女川原子力発電所 2 号炉 審査資料	
資料番号	02DS-4-1(改 4)
提出年月日	2024 年 2 月 2 日

女川原子力発電所 2 号炉
設置許可基準規則等への適合性について
(固体廃棄物処理系固化装置の固化材変更等)

2024 年 2 月
東北電力株式会社

第 5 図 地下一階機器配置図

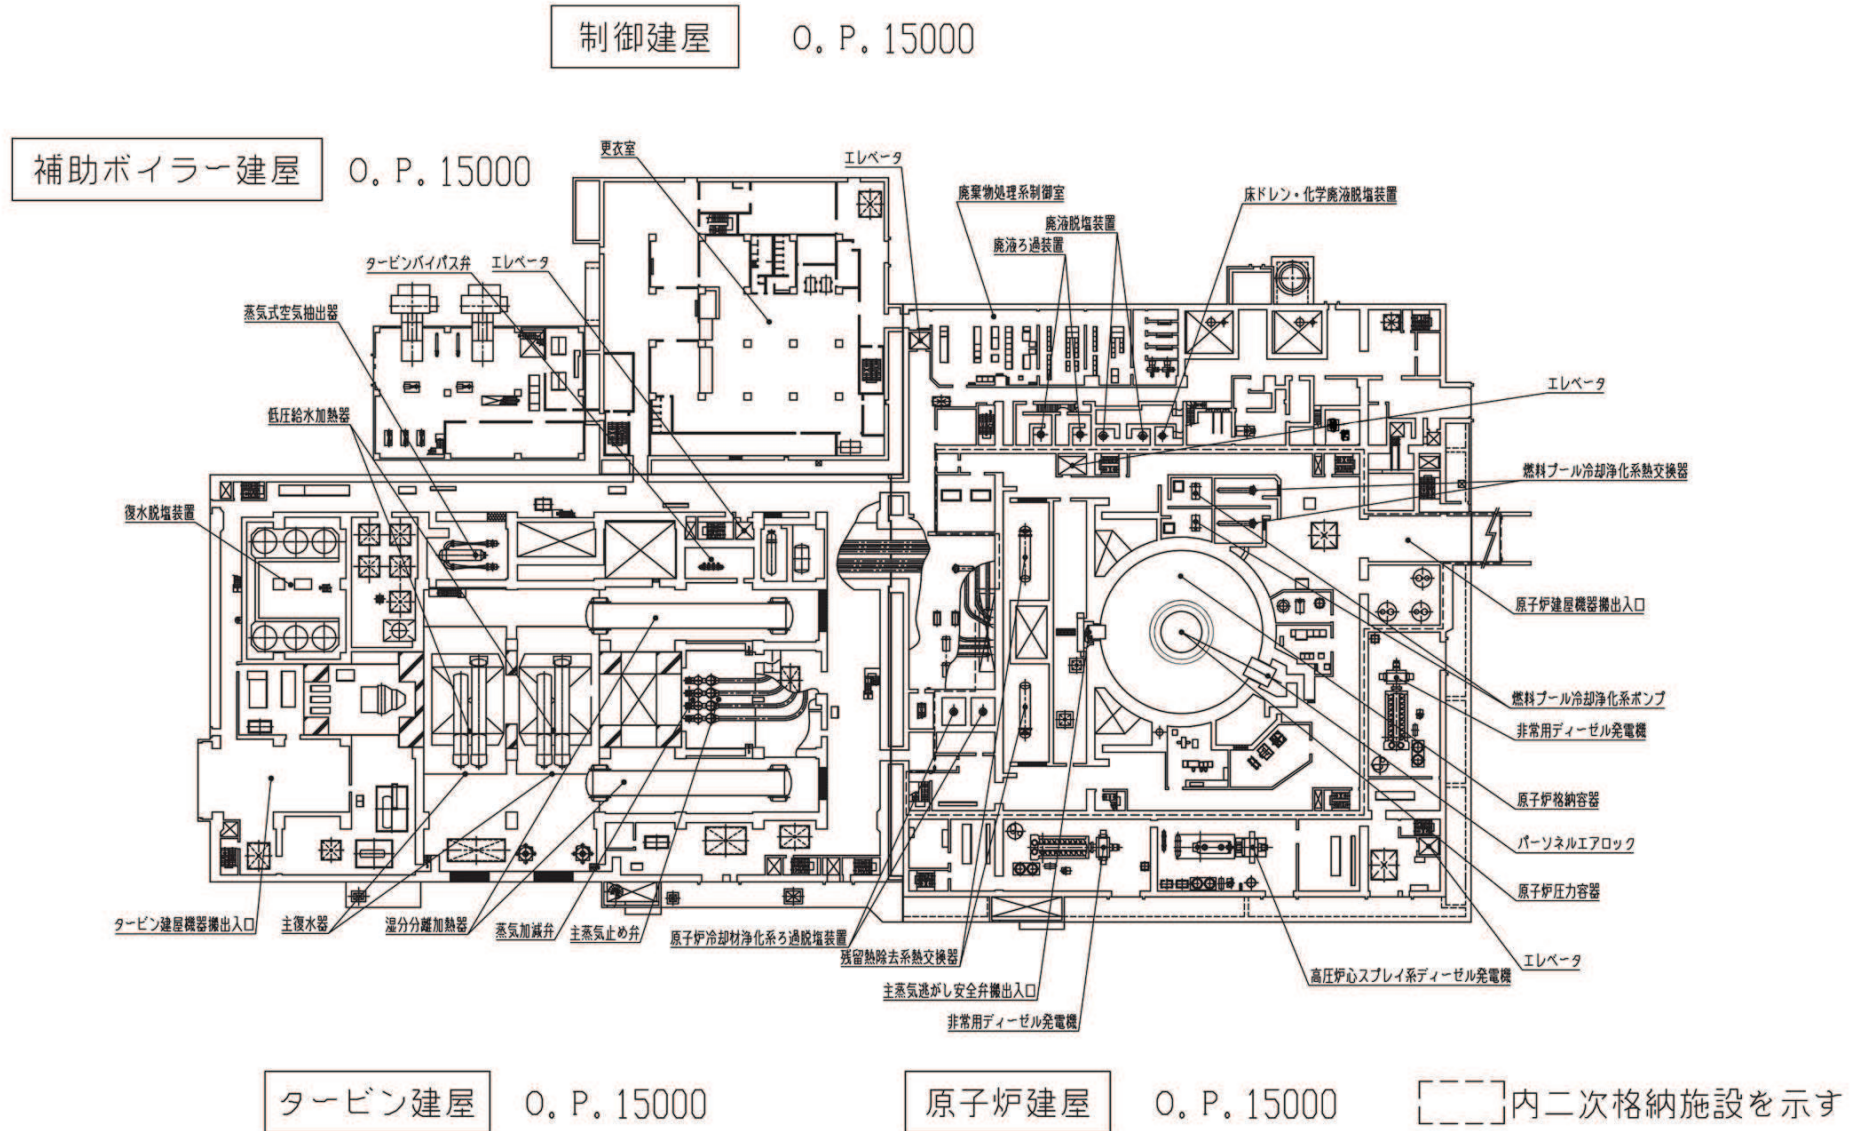
「第5図 地下一階機器配置図」を添付1のとおり変更する。

第 6 図 一階機器配置図

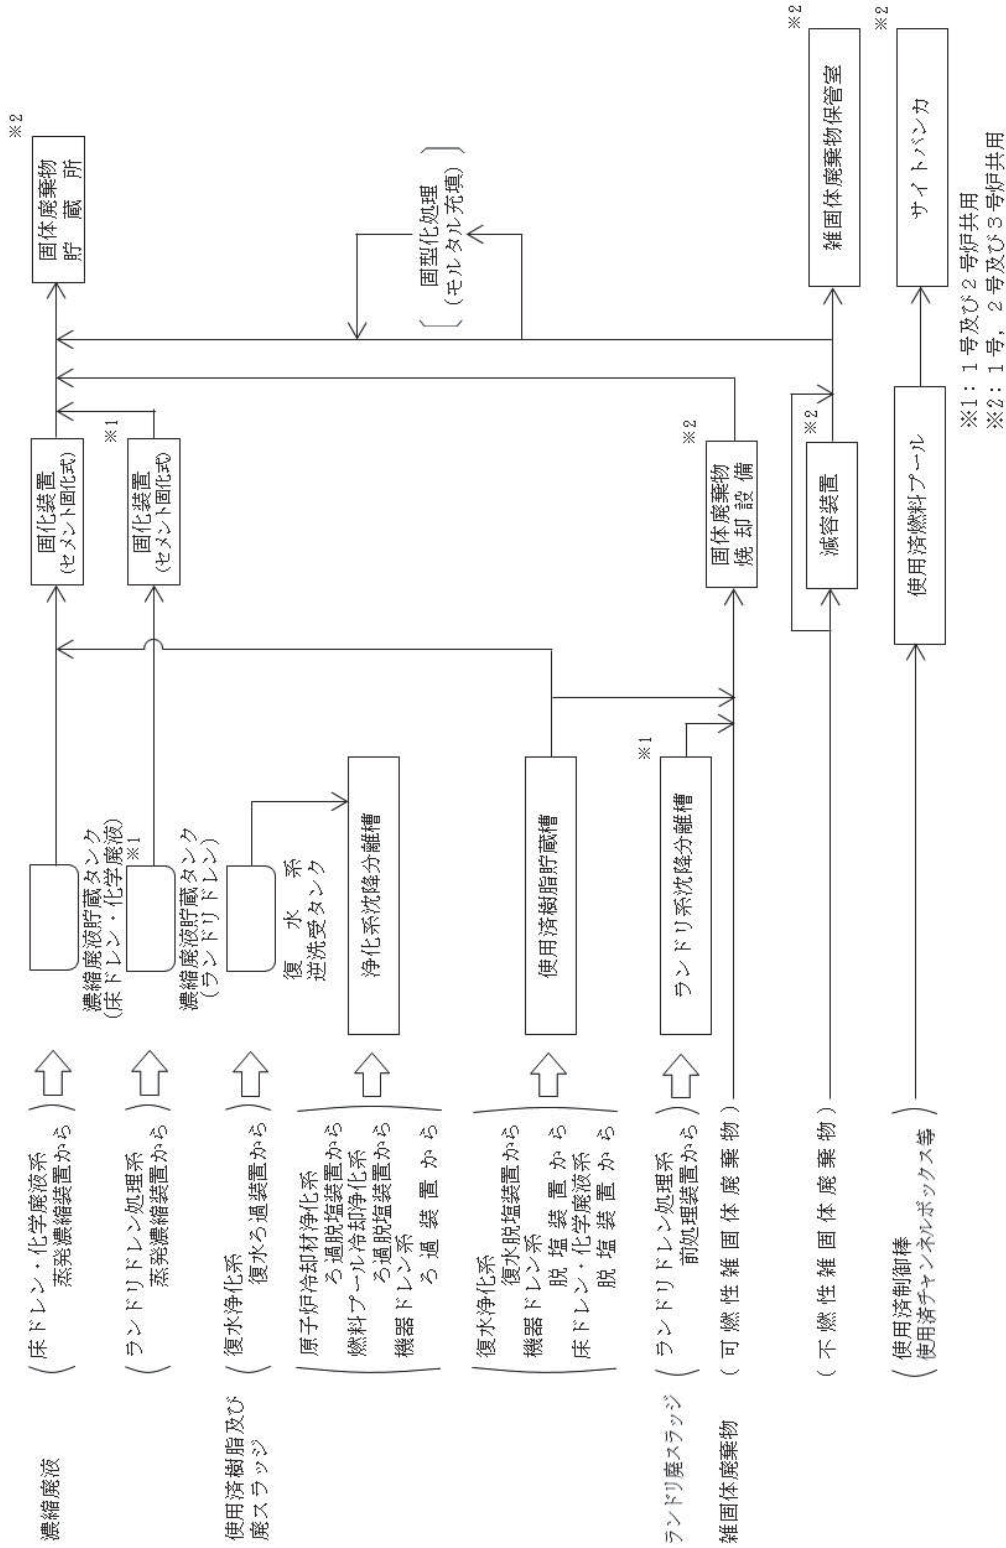
「第6図 一階機器配置図」を添付2のとおり変更する。

第 2.5-3 図 地下一階機器配置図

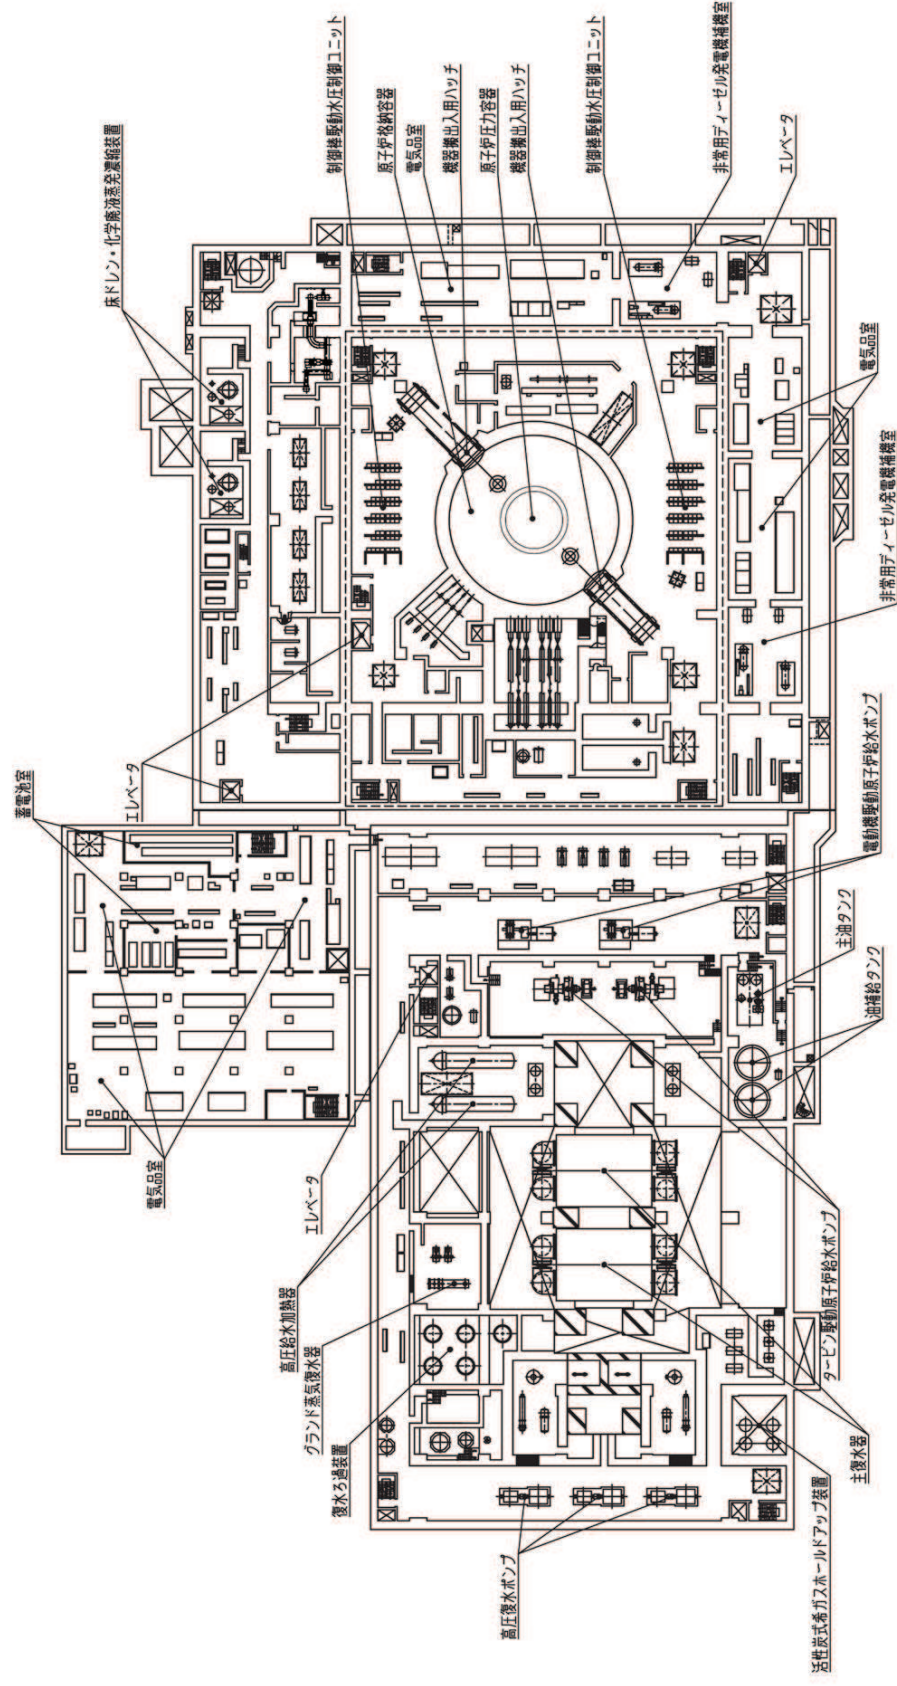
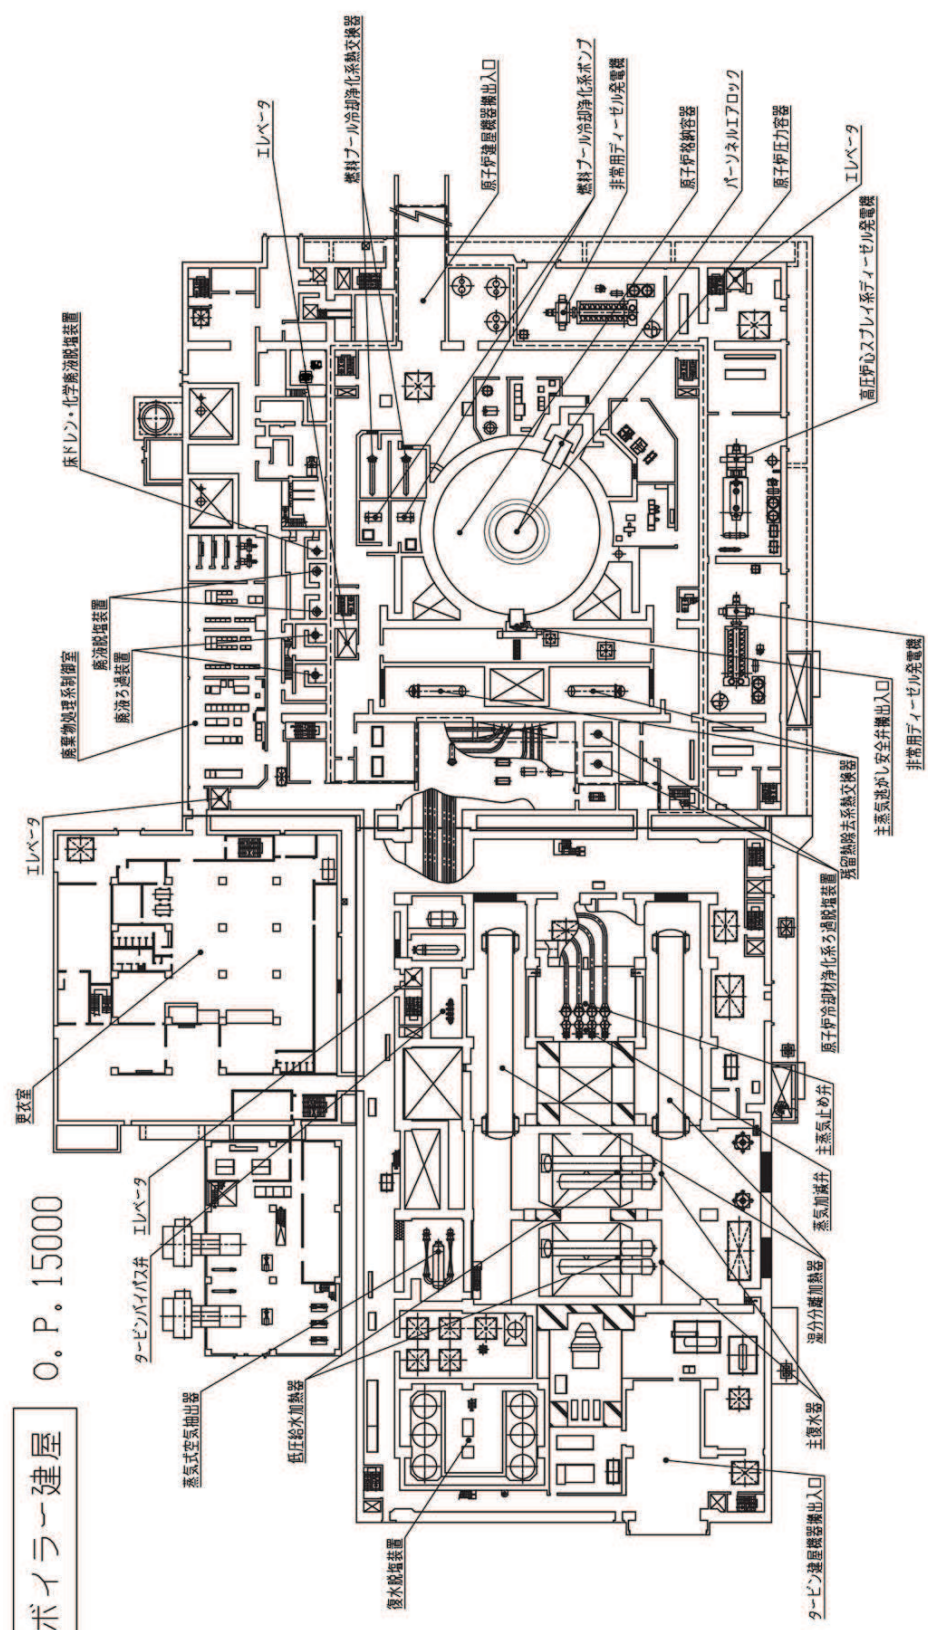
「第 2.5-3 図 地下一階機器配置図」及び「第 2.5-4 図 一階機器配置図」を以下のとおり変更する。

第 7.3-1 図 固体廃棄物処理系系統概要図

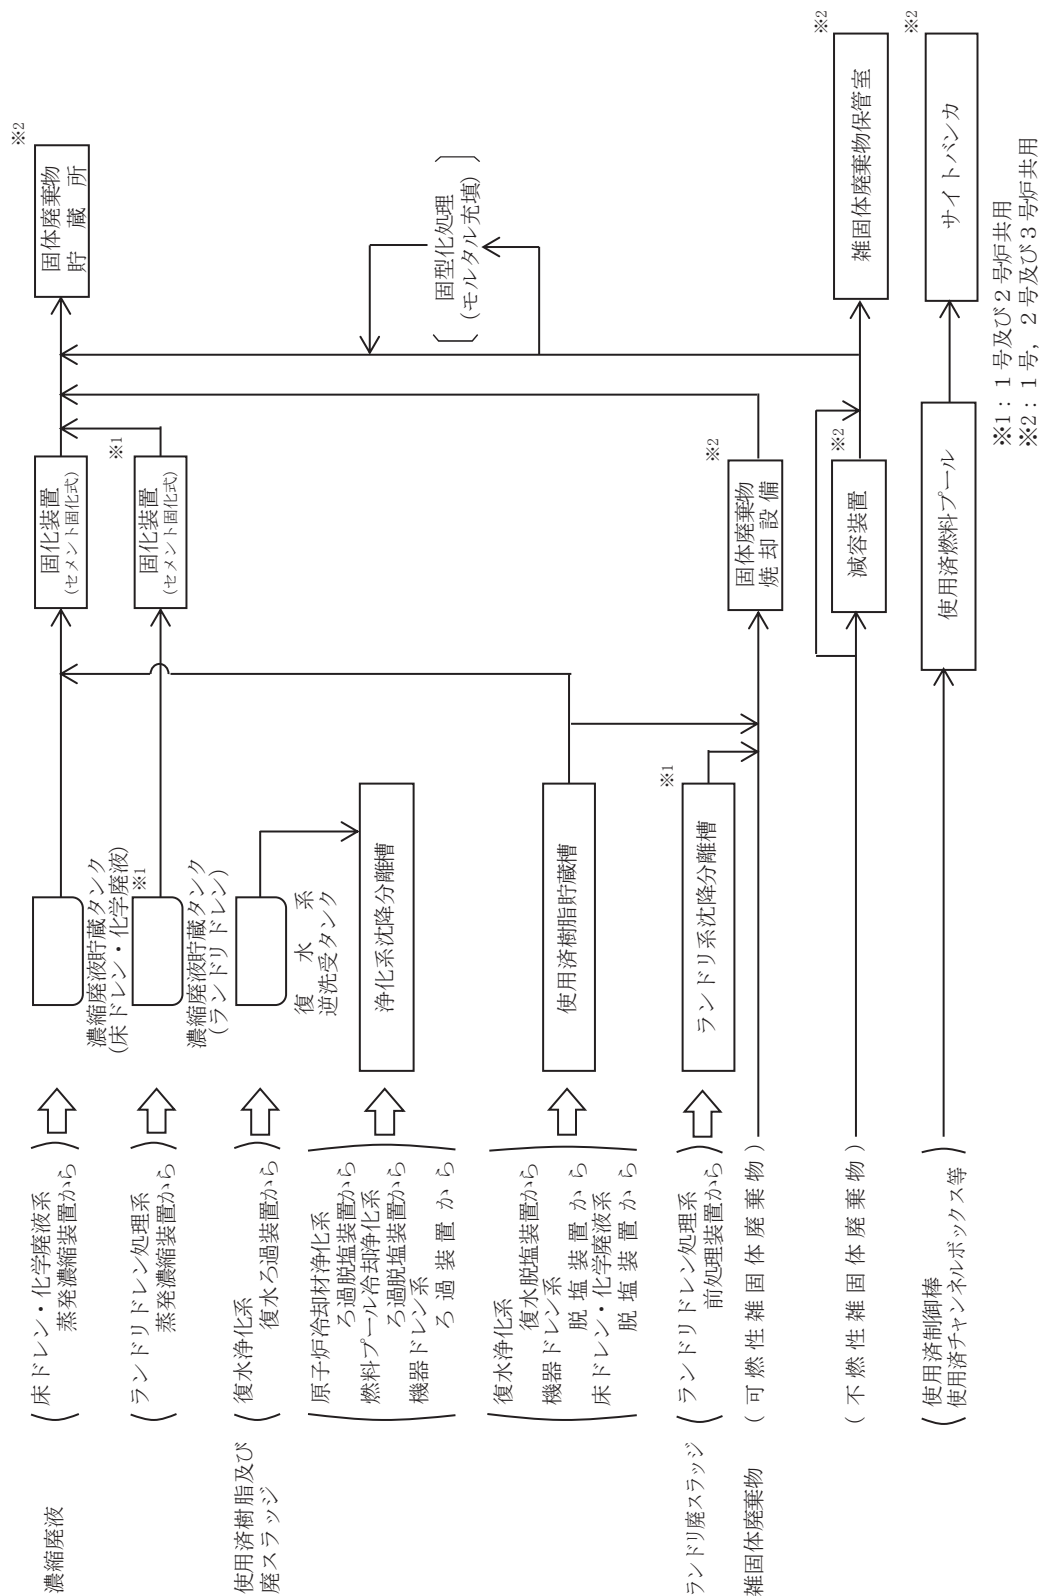
「第 7.3-1 図 固体廃棄物処理系系統概要図」を以下のとおり変更する。
